Angebotskonzept K 21

Infrastrukturbedarf und Fahrbarkeit

MINISTERIUM FÜR UMWELT, NATURSCHUTZ UND VERKEHR

Ist das Angebotskonzept K 21 für das Land Baden-Württemberg eine realistische Alternative im Regionalverkehr?

Mannheim – Stuttgart - Ulm (ICE) : 11 Minuten langsamer als S 21

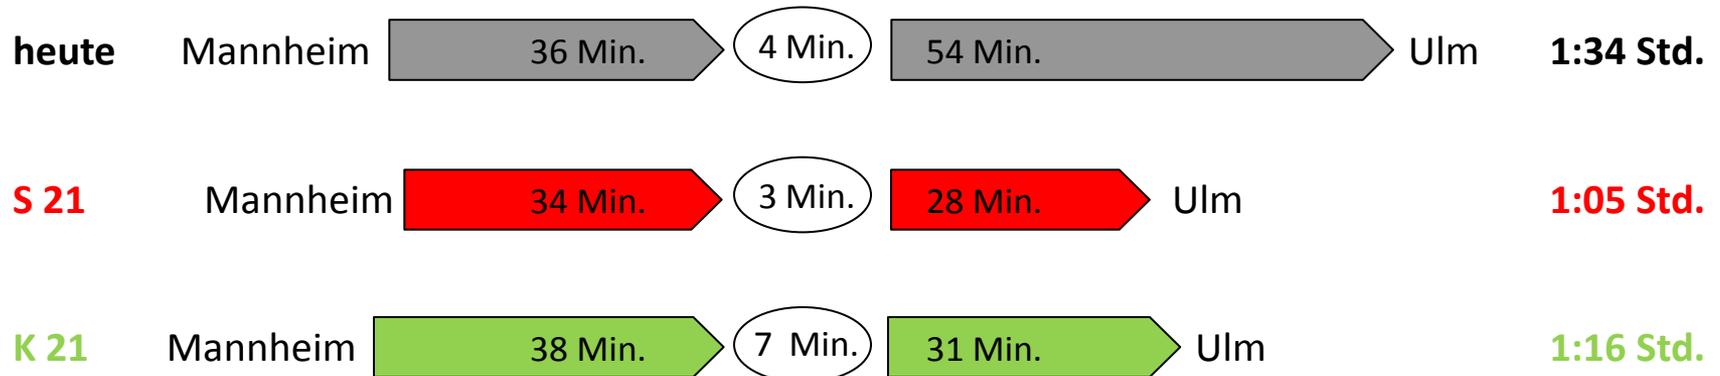
Im Fernverkehr bleibt das Fahrplankonzept K 21 hinter den Anforderungen zurück – mögliche Fahrzeitgewinne werden bei K 21 nicht genutzt

Heidelberg – Stuttgart - Ulm (EC) : 31 Minuten langsamer als S 21

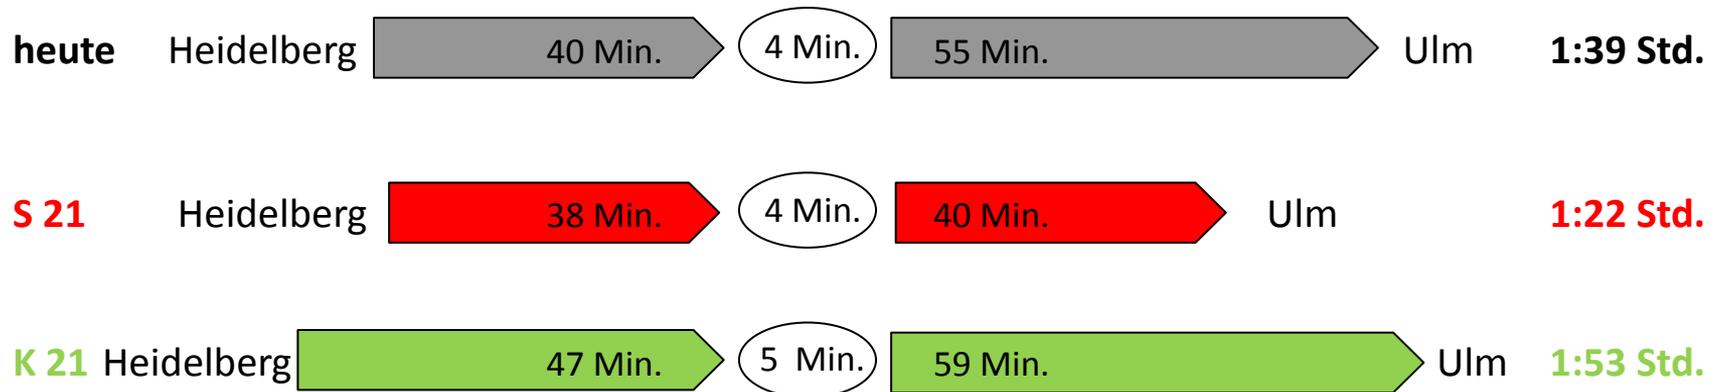
Im Fernverkehr bleibt das Fahrplankonzept K 21 hinter den Anforderungen zurück – der internationale Verkehr wird zum Bummelzug gemacht

Zu ambitionierte Annahmen im Regionalverkehr : Beispiel IRE Heilbronn - Ulm

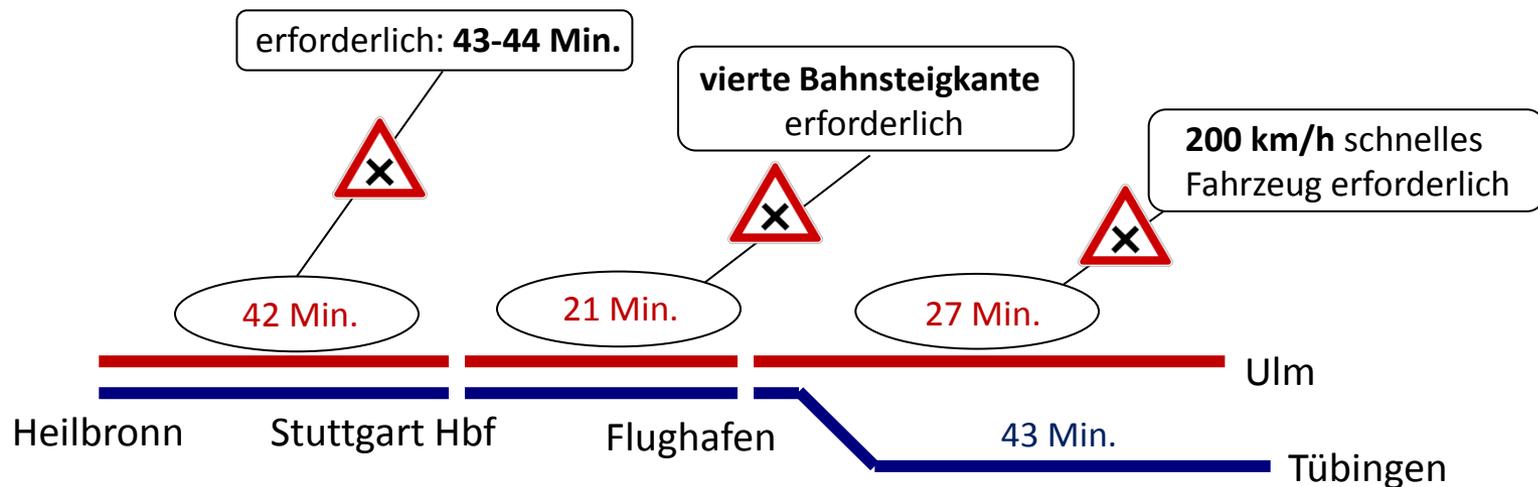
Im Regionalverkehr und bei der S-Bahn werden wichtige Grundsätze der Fahrplankonstruktion nicht beachtet
